Date d'édition : 20/07/2018

N° du document : SUPAIR\_2018/07\_002

**OBJET: Désolidarisation de la poche parachute du fond de l'airbag**

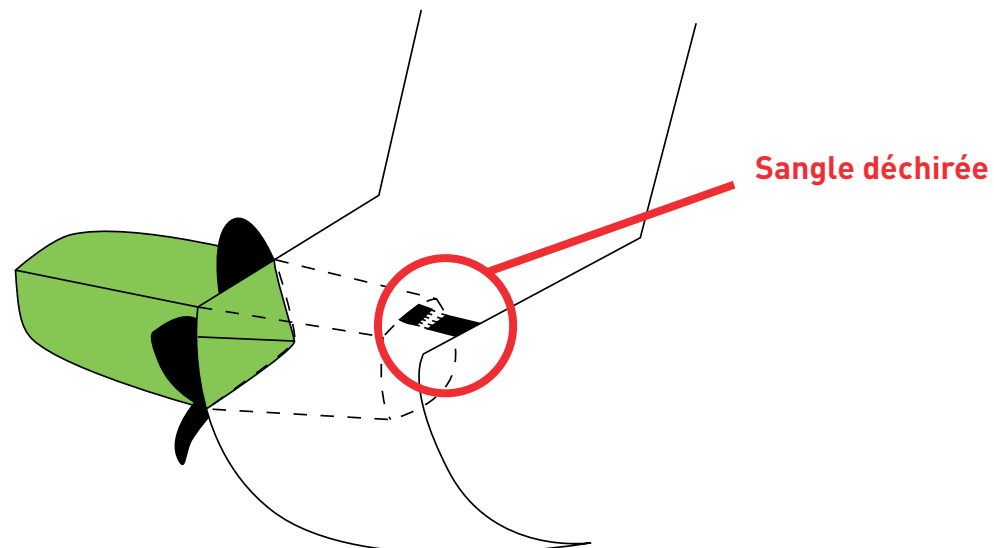
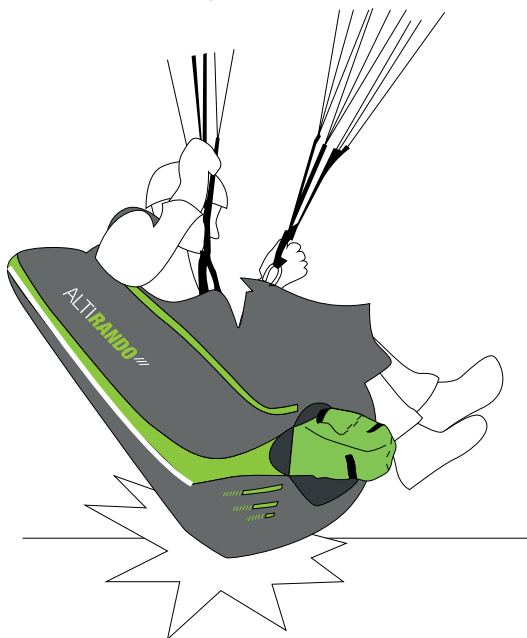
Lors de tests de chute sur l'airbag de l'Altirando 3, nous avons remarqué que la poche parachute pouvait se désolidariser du fond de l'airbag. Lorsque la sangle de maintien de la poche est arrachée ou décousue, la poche n'est plus maintenue à l'intérieur de l'airbag et l'extraction du secours peut devenir difficile, voir impossible.

Nos différents essais montrent que ce dommage de la poche ne survient pas lorsque le parachute de secours est dans sa poche (fermée). Il y a un risque de dommage suite à l'impact lorsque la sellette est utilisée sans parachute de secours ou lorsque celui-ci est déployé.

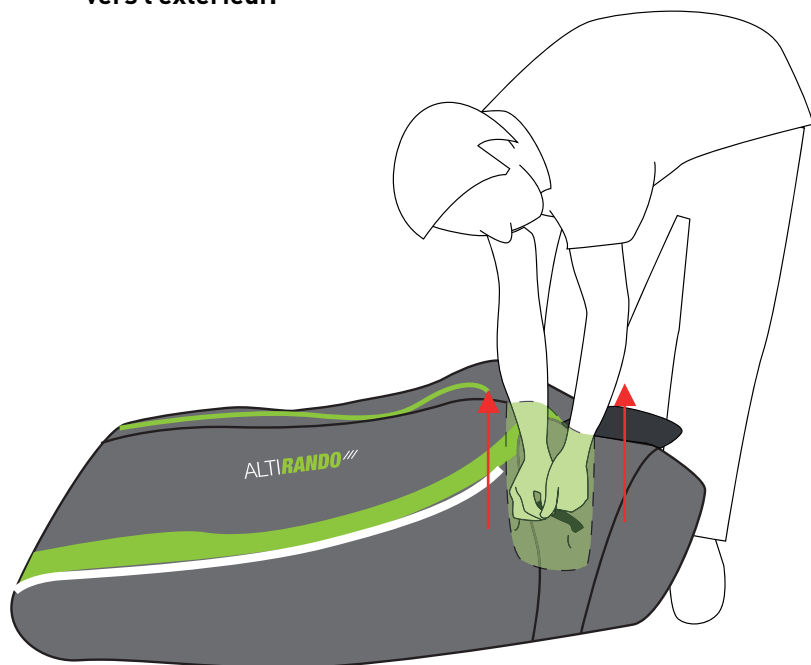
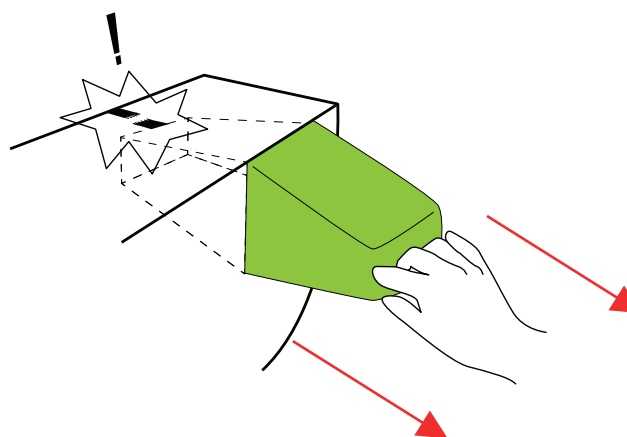
Afin d'éviter tout problème, nous conseillons aux pilotes ayant volé sans parachute ou ayant impacté sous leur secours, de vérifier comme suit :

Ouvrir la poche, sortir le parachute et tirer la poche vers l'extérieur.

**1ere possibilité**  
Celle-ci se déploie complètement.  
Il faut nous renvoyer la sellette pour réparation.

**2 eme possibilité**  
La poche reste accrochée par le fond : pas de problème, installez à nouveau votre secours, faites un essai sous portique et refermez de la même façon. Bon vol !
